PREFEITURA DA ESTÂNCIA TURÍSTICA DE
IBITINGA

Ofício nº 2.235/2010
Ibitinga, 12 de novembro de 2010.

PROCESSO nº 5423/2010

ASSUNTO: Câmara Municipal – solicita esclarecimentos sobre a situação atual do CIEI – Profa. Maria AP. Haddad

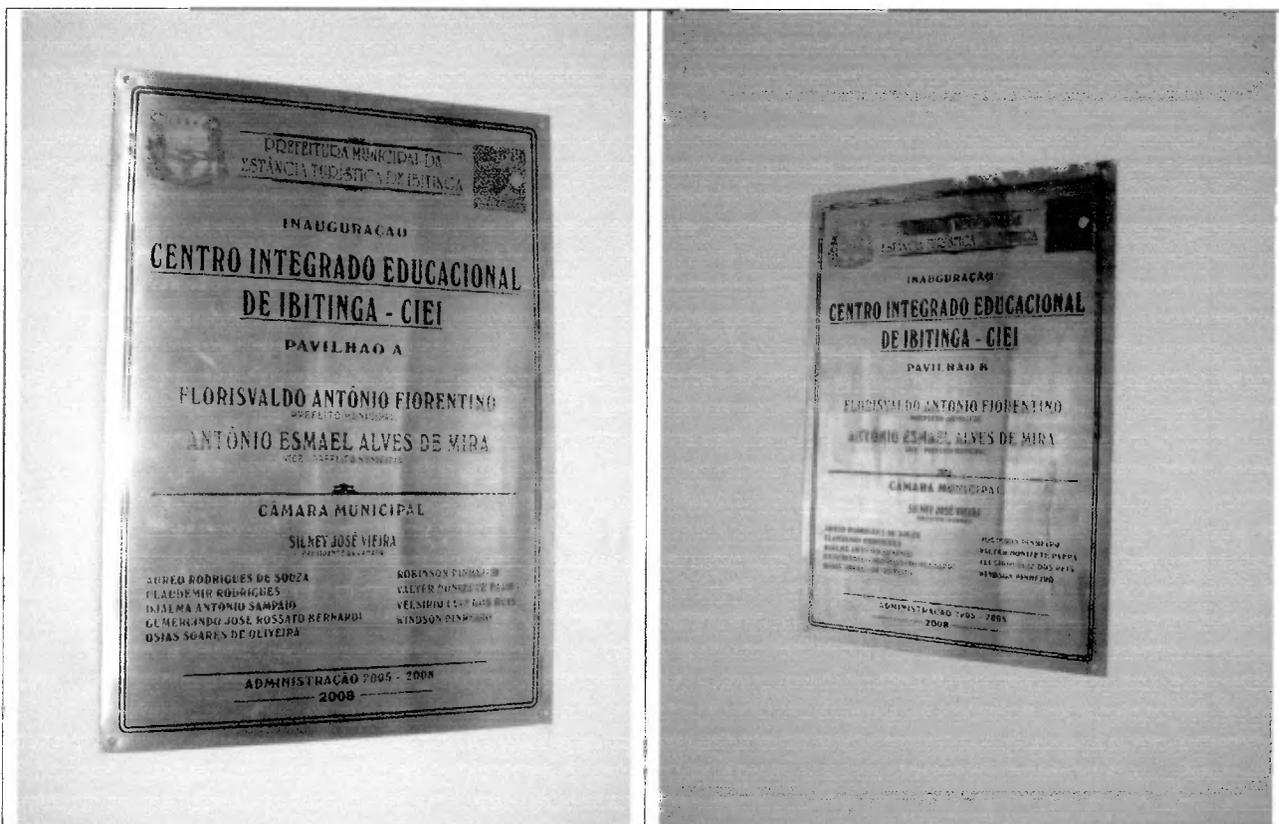
Cabe informar ainda que, de acordo com as placas existentes no local, consta que os blocos A e B já foram inaugurados no ano de 2.008, porém, não era possível a utilização destes para o fim destinado. Veja fotos a seguir:
